INFORME DE HITO DE CONTROL

N° 144-2022-CG/GRAN-SCC

**“MEJORAMIENTO DE LOS SERVICIOS DE
TRANSITABILIDAD EN LA URB. CASUARINAS II ETAPA
DEL DISTRITO DE NUEVO CHIMBOTE - PROVINCIA DE
SANTA - DEPARTAMENTO DE ÁNCASH”**

HITO DE CONTROL N° 1 – EXPEDIENTE TÉCNICO

IMAGEN N° 1
DETALLA DE REDUCTOR DE VELOCIDAD

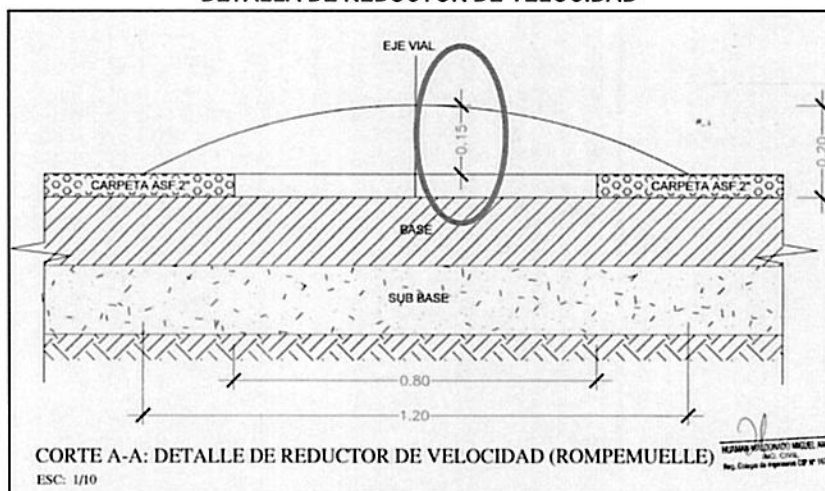
De la revisión efectuada al expediente técnico aprobado por la Entidad se ha identificado que se ha proyectado la ejecución de 21 unidades de reductores de velocidad (rompemuelles), con una altura de 15 cm, los mismos que se construirán con una capa de mezcla asfáltica en caliente, de acuerdo a lo indicado en las especificaciones técnicas y planos del referido estudio, según se muestra a continuación:

Al respecto, es importante precisar que el numeral 7.3.2.1 “Resalto de sección circular”, de la Directiva n.° 01-2011-MTC/14⁴, señala que la máxima elevación recomendada para los tipos de resalto de sección circular y trapezoidal es de 10 cm y mínimo de 7 cm, precisando que las elevaciones mayores a 10 cm ocasionarían daños a los vehículos.

De lo expuesto, se advierte que al haberse proyectado la ejecución de reductores de velocidad (rompemuelles) con una elevación de 15 cm (mayor a lo requerido por la normativa técnica aplicable) se posibilita el incremento del presupuesto de la obra; así como afectación de los vehículos; situación que inobserva además lo previsto en los numerales 29.1 y 29.8 del Reglamento de la Ley n.° 30225, Ley de Contrataciones del Estado, vinculados con el aseguramiento de la calidad técnica de los requerimientos a través de los términos de referencia; especificaciones técnicas y expediente técnico, con la finalidad de reducir la necesidad de modificaciones por errores o deficiencias.

IMAGEN N° 4
SECCIÓN ESTRUCTURAL DEL PAVIMENTO PROYECTADO Y DE REPOSICIÓN

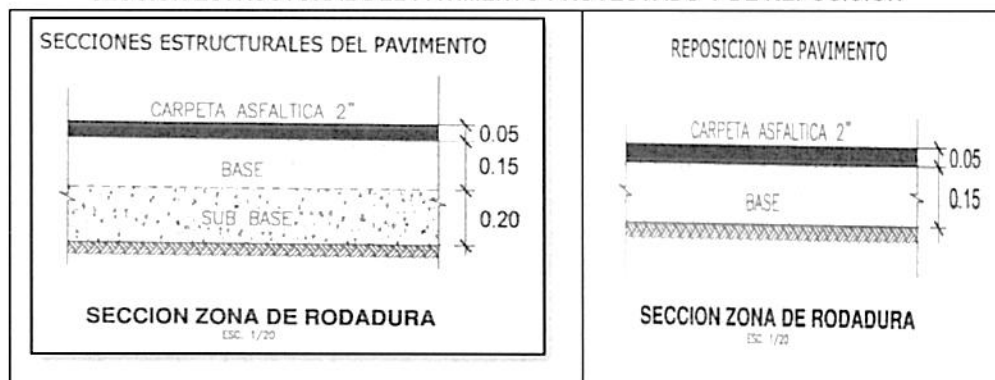
Sobre el particular, en el capítulo 11 "Planos" del referido expediente técnico - "Plano General, lamina n.° PG-01", se estableció la sección estructural del pavimento con una carpeta asfáltica de 2" (5 cm), base de 15 cm y sub base de 20 cm para secciones estructurales con pavimento y carpeta asfáltica 2" (5 cm) y base de 15 cm para reposición de pavimento, tal como se detalla a continuación:

Ahora bien, en la leyenda del mismo plano se establece las zonas donde se proyectará y efectuará la reposición de pavimentos; habiéndose considerado vías que actualmente se encuentran pavimentadas como son: i) Calle 9 ii) Av. Los Álamos y iii) Av. Las palmeras, las cuales presenta los siguientes metrados de acuerdo al expediente técnico:

En ese contexto, el metrado de la sub partida 04.03.01 Sub base de material granular E=0,20 m, IP=0, previsto en el expediente técnico, estaría proyectándose de manera inadecuada, como si la totalidad de la intervención se efectuaría únicamente a **pavimento proyectado** con una sub base de 20 cm, situación que incumple lo establecido en el plano General, lámina n.° PG-01, que indica la existencia de **reposición de pavimento** con una base de 15 cm; por lo que, el área real a ser considerada para la subpartida 04.03.01 Sub base de material granular E=0,20 m, IP=0 sería menor y equivalente a 52 441,40 m² de acuerdo al siguiente calculo, que se detalla en el cuadro:
